## DigiTwin Lüftungsanlage - MUST HAVE (12 Werte)

B1 Bürohaus Hoch Zwei

Funktionalbeschreibung

Anlage: L01 Büro BA1+BA2 2.OG-10.OG

Zeichnungs-Nr.:	SR_L-001	Index	Änderung	Datum	Name
Projekt-Nr.:	V1706-A001	a	.	.	.
Datum:	erstellt:	geprüft:	b	.	.
11.2007	BR	.	c	.	.

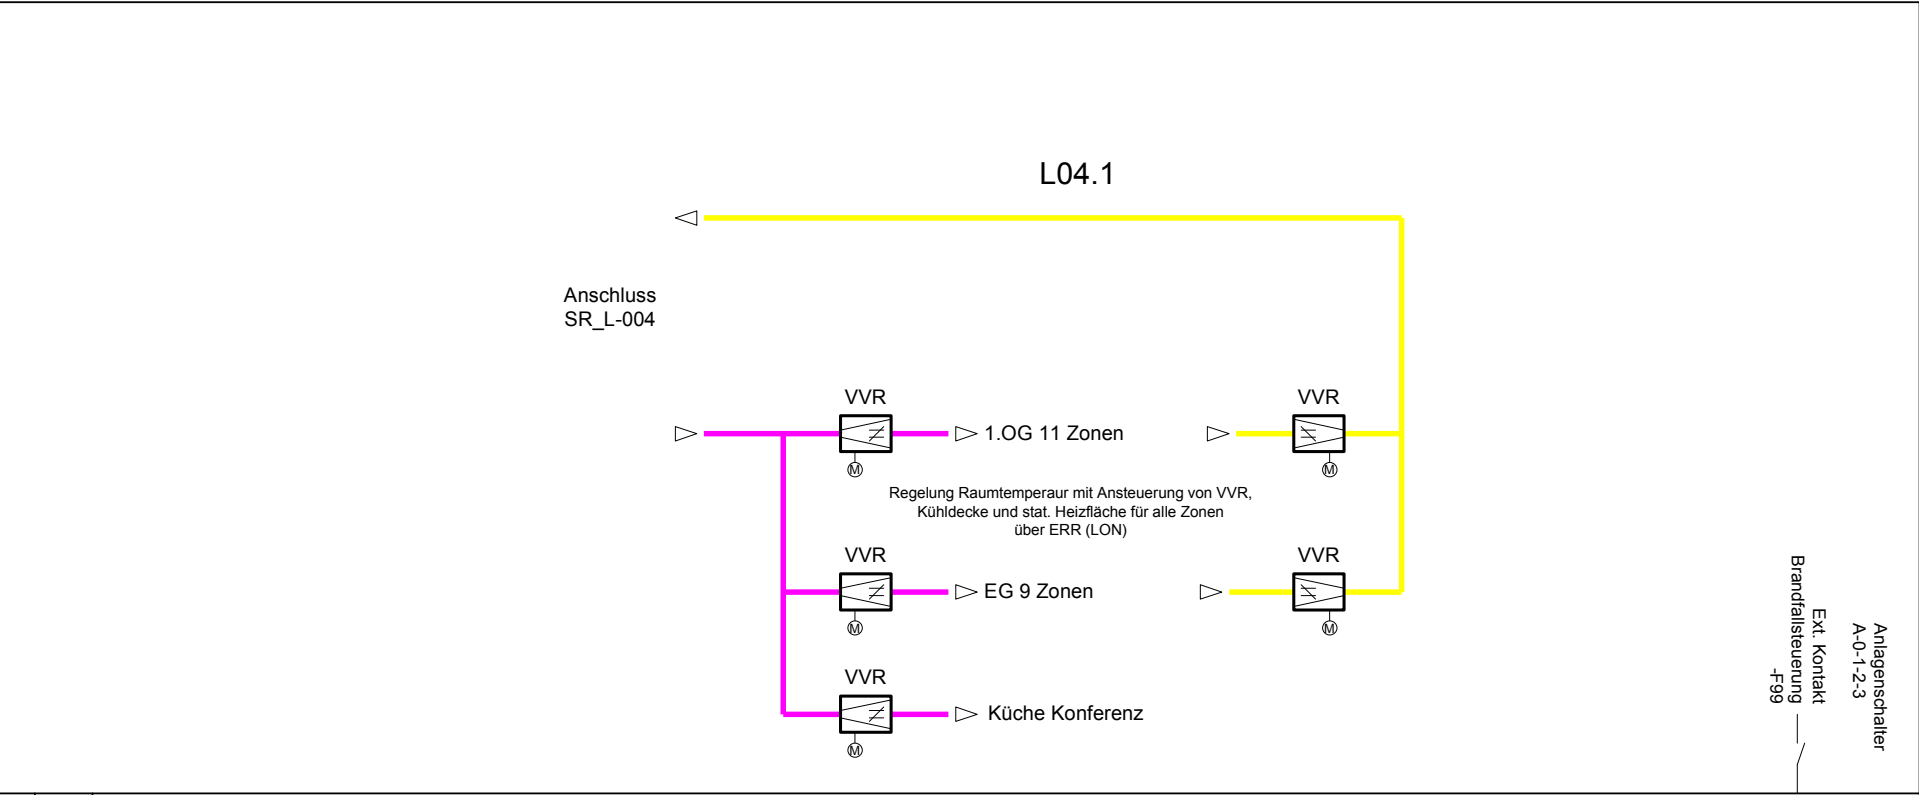
ist auch schon in der Auswahl von der KÄLTE

Wo geht das hin? WMZ?

WRG Register nur im Winterbetrieb freigegeben
